SISTEMA DI TRASPORTO PUBBLICO DI TIPO FILOVIARIO

ACCORDO QUADRO REALIZZAZIONE DI PARCHEGGI SCAMBIATORI DENOMINATI PARK EST E OVEST A SERVIZIO DELLA FILOVIA DI VERONA PROGETTO DI FATTIBILITA' TECNICA-ECONOMICA PARCHEGGIO OVEST - LOTTO 1

ELABORATO
06.CDS.RE.01.0

FASCICOLO PARERI
CONFERENZA DEI SERVIZI 2023

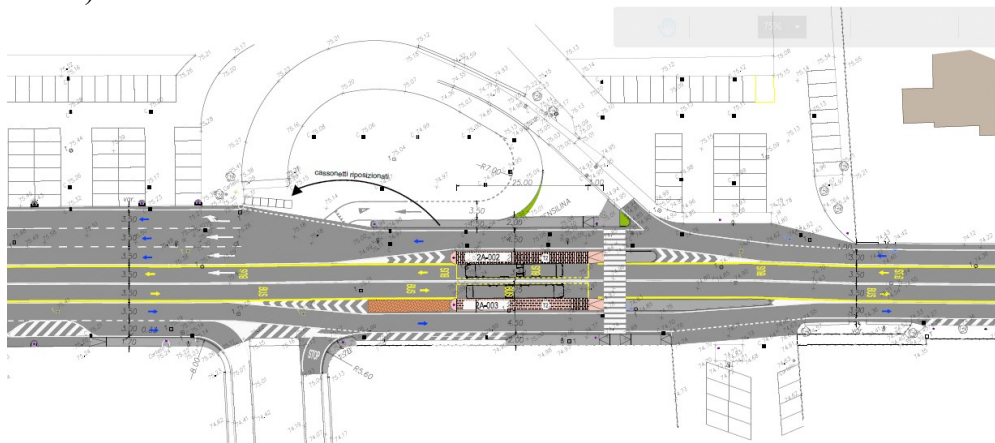
12. le aree utilizzabili anche per la sosta tecnica dei mezzi del TPL si riducono, dalle iniziali 12 di progetto, alle effettive 4-5 unità, fermo restando la possibilità di utilizzare come area di sosta anche una delle tre “corsie preferenziali” destinate al transito dei mezzi per le sole operazioni di carico/scarico utenza;

13. l’effettivo numero di stalli BUS, per quanto inferiore rispetto alle risultanze del progetto, pare adeguato al servizio di TPL previsto nel Documento di Indirizzo del Piano di Bacino, in orario di morbida;

- spazio di manovra di svolta a dx con possibile rischio di conflitto con l'area di fermata:

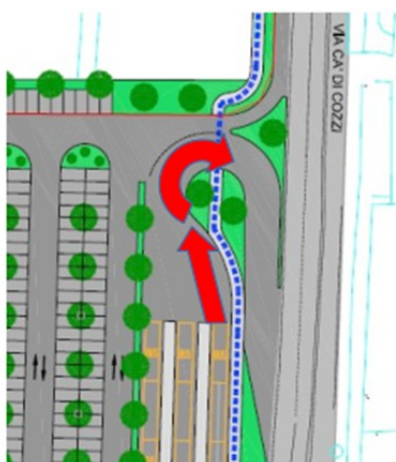
15. verificare, ed eventualmente ridisegnare, le corsie di transito utilizzate dal tpl per garantire in sicurezza, senza invasioni della corsia dell’opposto senso di marcia, il transito e le manovre di svolta dei mezzi. Si fa presente che i servizi del TPL sono effettuati anche con autosnodati di lunghezza di 18m;
16. si riportano di seguito alcune criticità che potrebbero richiedere ulteriori approfondimenti progettuali:

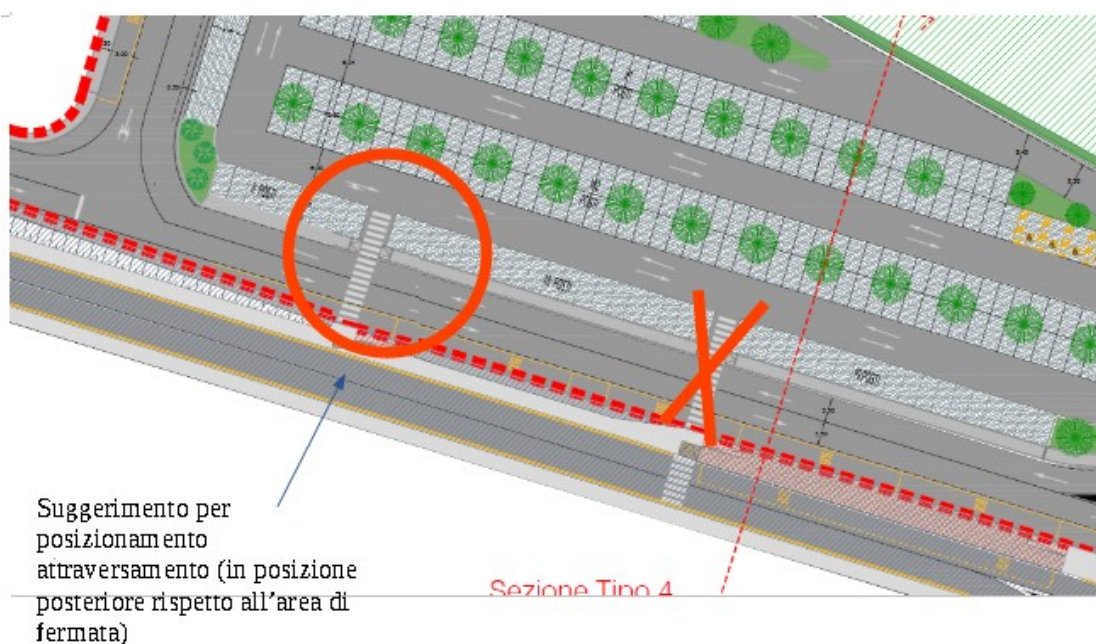
8. delimitare le aree di fermata con la segnaletica orizzontale gialla, nel rispetto di quanto previsto dall'articolo 151 del D.P.R. 495/1992;
9. apporre la segnaletica verticale nel rispetto delle prescrizioni di cui agli articoli 81 e 352 del D.P.R. 495/1992;
10. l'ubicazione delle aree di fermata deve essere prevista nel rispetto delle prescrizioni di cui all'articolo 352 del D.P.R. 495/1992; in particolare, non possono ricadere in corrispondenza di un'area di intersezione;
11. prevedere gli attraversamenti pedonali in posizione arretrata rispetto all'area di fermata; in particolare, ai fini della sicurezza delle fermate, vanno modificate le ipotesi di progetto del percorso pedonale di attraversamento affinché non vi siano sovrapposizione tra le aree di fermata BUS e lo stesso attraversamento:

L'attraversamento pedonale va preferibilmente previsto a monte delle aree di fermata, a titolo esemplificativo:

Altrimenti, se previsto a valle di un'area di fermata, deve essere da questa sufficientemente distanziato per consentire la visibilità dei pedoni.

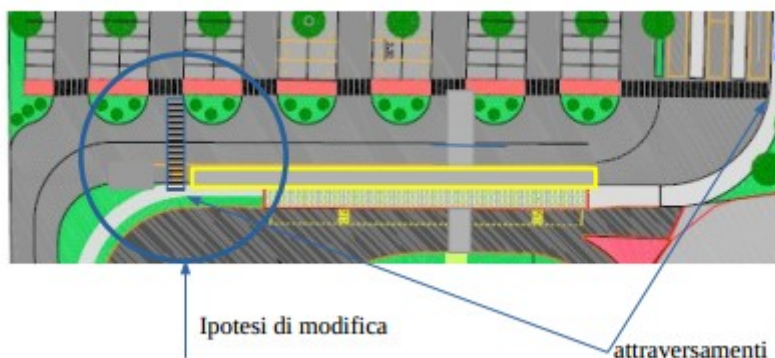
8. delimitare le aree di fermata con la segnaletica orizzontale gialla, nel rispetto di quanto previsto dall'articolo 151 del D.P.R. 495/1992;
9. apporre la segnaletica verticale nel rispetto delle prescrizioni di cui agli articoli 81 e 352 del D.P.R. 495/1992;
10. l'ubicazione delle aree di fermata deve essere prevista nel rispetto delle prescrizioni di cui all'articolo 352 del D.P.R. 495/1992; in particolare, non possono ricadere in corrispondenza di un'area di intersezione;
11. prevedere gli attraversamenti pedonali in posizione arretrata rispetto all'area di fermata; in particolare, ai fini della sicurezza delle fermate, vanno modificate le ipotesi di progetto del percorso pedonale di attraversamento affinché non vi siano sovrapposizione tra le aree di fermata BUS e lo stesso attraversamento (questo vale anche per l'area di fermata della filovia posta oltre la banchina di fermata):

l'attraversamento pedonale andrebbe previsto a monte delle aree di fermata traslando a valle gli spazi dedicati allo stazionamento degli autobus, come riportato di seguito a titolo esemplificativo:

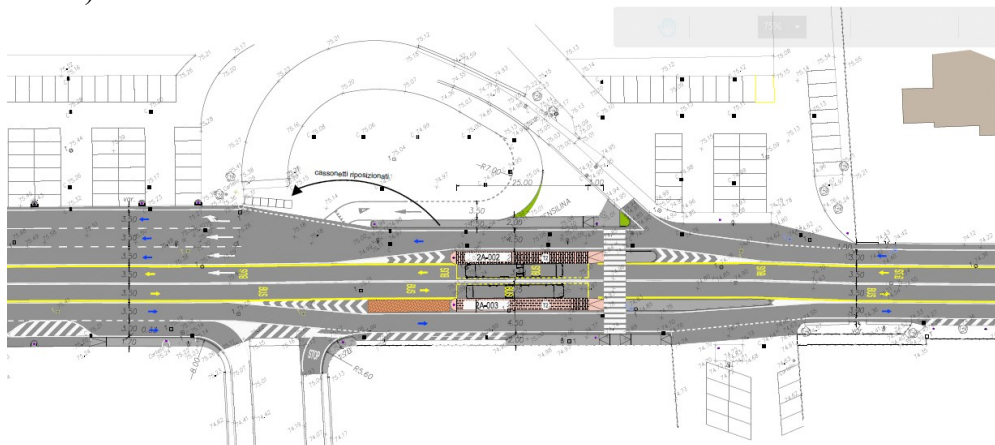
12. le aree utilizzabili anche per la sosta tecnica dei mezzi del TPL si riducono, dalle iniziali 12 di progetto, alle effettive 4-5 unità, fermo restando la possibilità di utilizzare come area di sosta anche una delle tre “corsie preferenziali” destinate al transito dei mezzi per le sole operazioni di carico/scarico utenza;

13. l’effettivo numero di stalli BUS, per quanto inferiore rispetto alle risultanze del progetto, pare adeguato al servizio di TPL previsto nel Documento di Indirizzo del Piano di Bacino, in orario di morbida;

- spazio di manovra di svolta a dx con possibile rischio di conflitto con l'area di fermata:

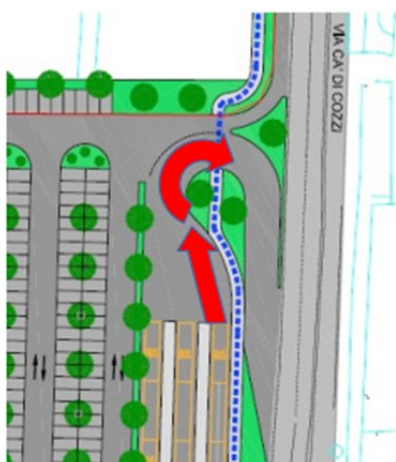
15. verificare, ed eventualmente ridisegnare, le corsie di transito utilizzate dal tpl per garantire in sicurezza, senza invasioni della corsia dell’opposto senso di marcia, il transito e le manovre di svolta dei mezzi. Si fa presente che i servizi del TPL sono effettuati anche con autosnodati di lunghezza di 18m;
16. si riportano di seguito alcune criticità che potrebbero richiedere ulteriori approfondimenti progettuali:

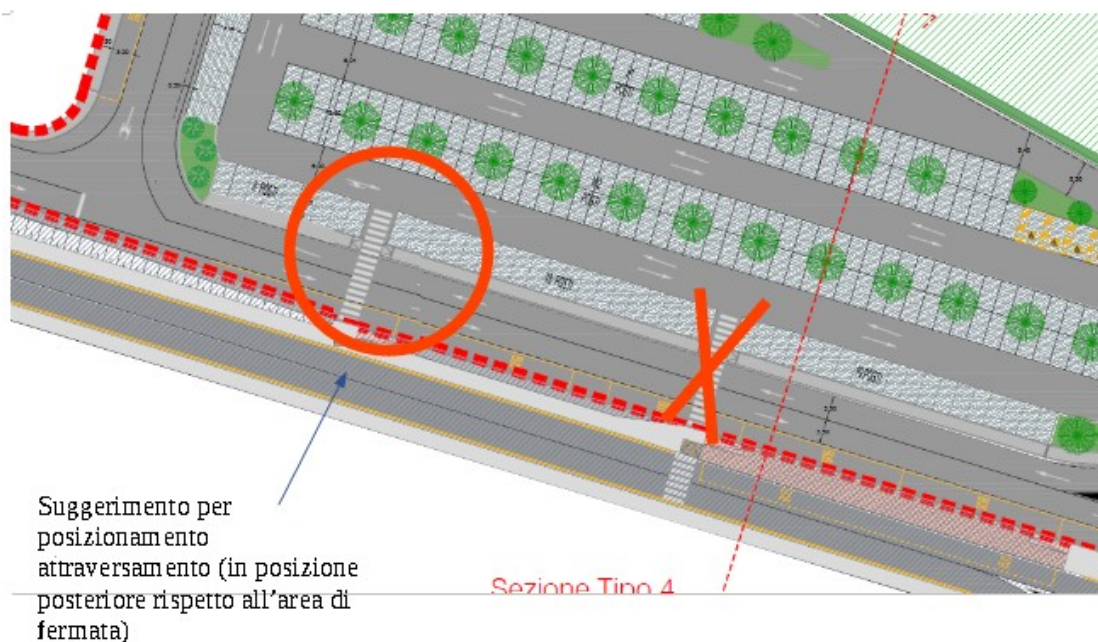
8. delimitare le aree di fermata con la segnaletica orizzontale gialla, nel rispetto di quanto previsto dall'articolo 151 del D.P.R. 495/1992;
9. apporre la segnaletica verticale nel rispetto delle prescrizioni di cui agli articoli 81 e 352 del D.P.R. 495/1992;
10. l'ubicazione delle aree di fermata deve essere prevista nel rispetto delle prescrizioni di cui all'articolo 352 del D.P.R. 495/1992; in particolare, non possono ricadere in corrispondenza di un'area di intersezione;
11. prevedere gli attraversamenti pedonali in posizione arretrata rispetto all'area di fermata; in particolare, ai fini della sicurezza delle fermate, vanno modificate le ipotesi di progetto del percorso pedonale di attraversamento affinché non vi siano sovrapposizione tra le aree di fermata BUS e lo stesso attraversamento:

L'attraversamento pedonale va preferibilmente previsto a monte delle aree di fermata, a titolo esemplificativo:
